柏崎刈羽原子力発電所 1, 7号機における安全性に関する総合評価
(一次評価)の結果について(報告)に係る正誤表

【柏崎刈羽原子力発電所 1号機 (1 / 2)】

図 4. 1-9 津波襲来時等の対応フロー

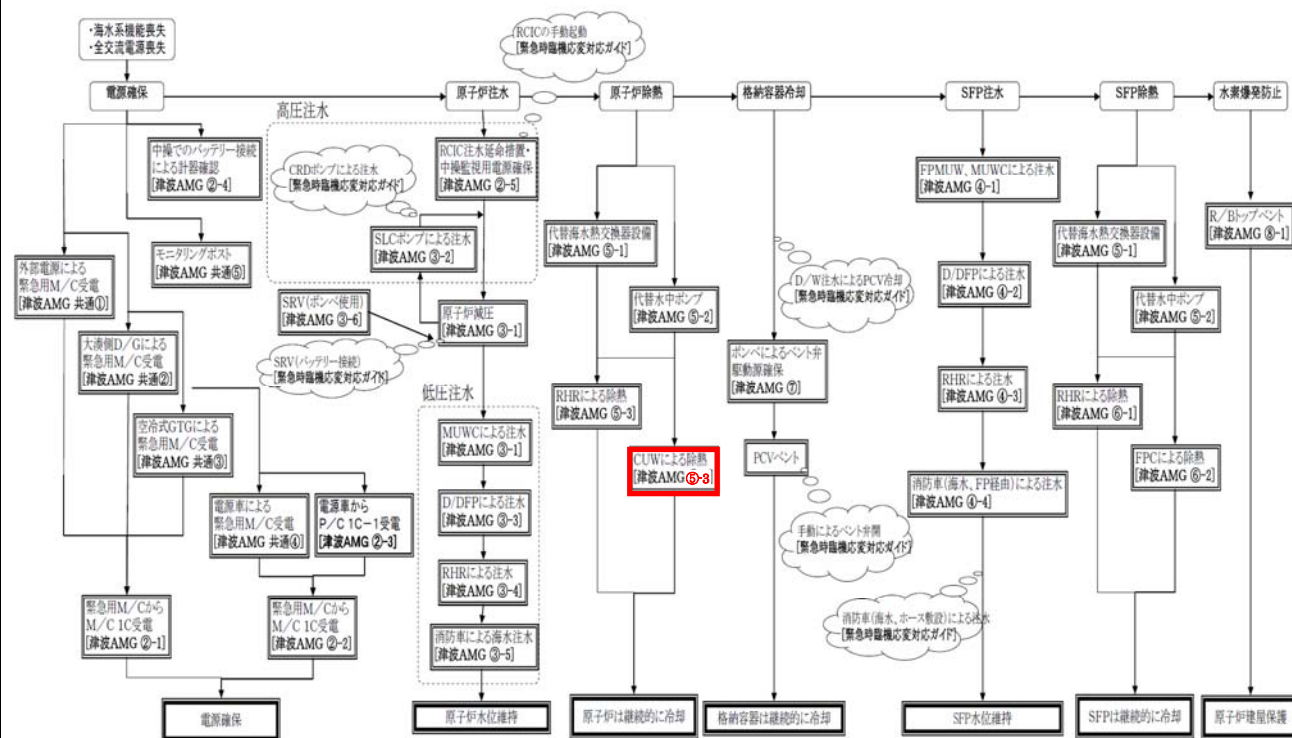
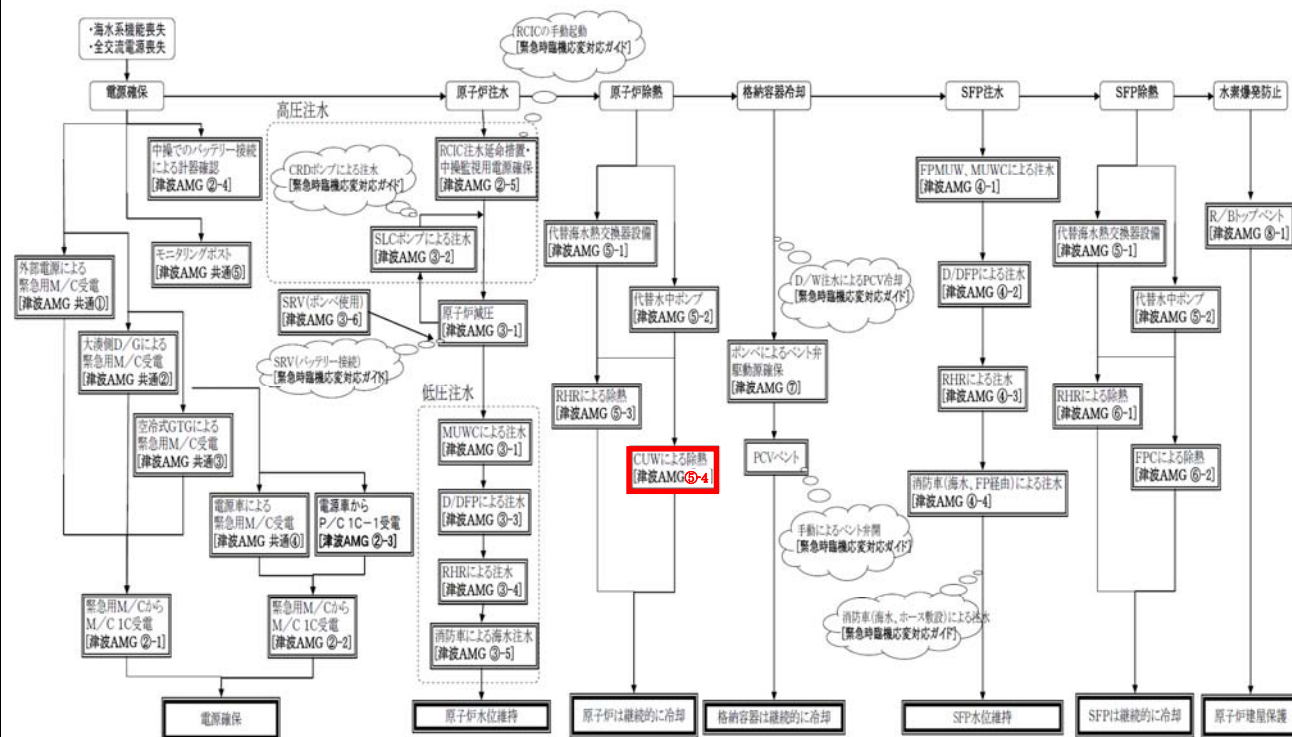
誤

正

図 4. 1-7 津波襲来時等の対応フロー

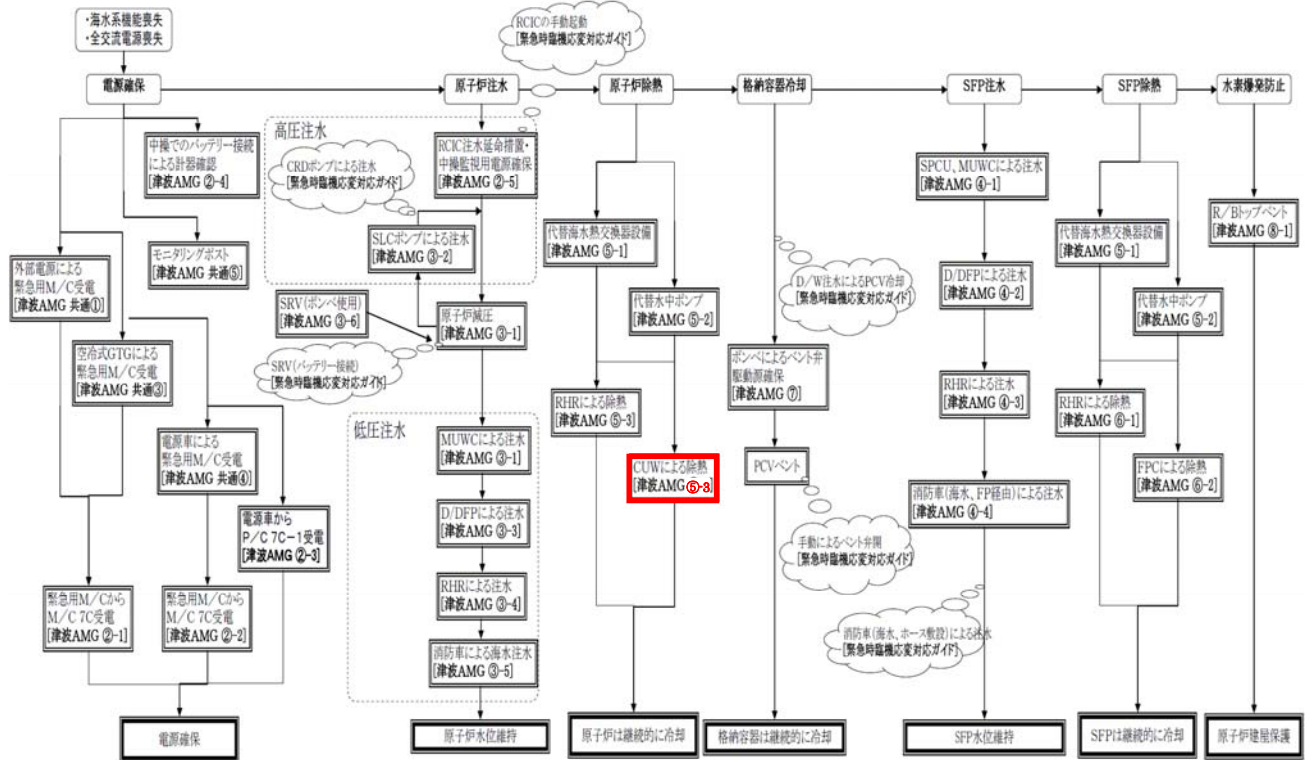
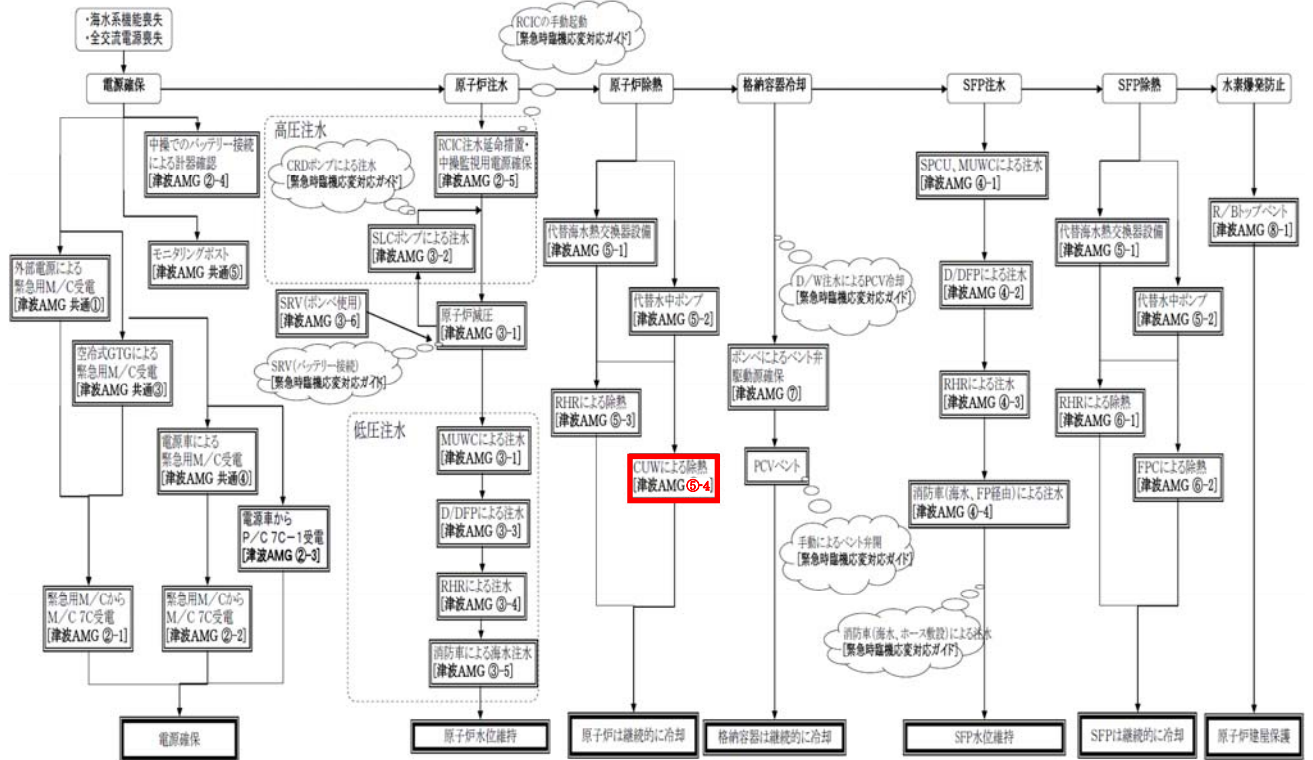
誤

正
